TIZ /3/6/2022

WYJAŚNIENIE TREŚCI ZAPYTANIA OFERTOWEGO NR 1

Na podstawie art. 6a ustawy z dnia 02 marca 2020 r. o szczególnych rozwiązaniach związanych z zapobieganiem, przeciwdziałaniem i zwalczaniem COVID-19, innych chorób zakaźnych oraz wywołanych nimi sytuacji kryzysowych oraz niektórych innych ustaw (Dz. U. 2021 poz. 2095 z późn. zm.) na dostawę wózków anestezjologicznych – 10 sztuk.

Pytanie nr 2

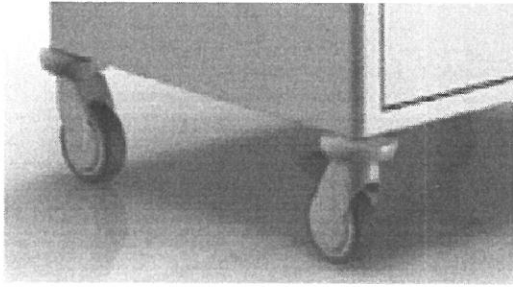
Czy zamawiający wyrazi zgodę na zaoferowanie wózka wyposażonego w odboje nad kołami, zamiast przy podstawie? Poniżej wizualizacja oferowanego rozwiązania.
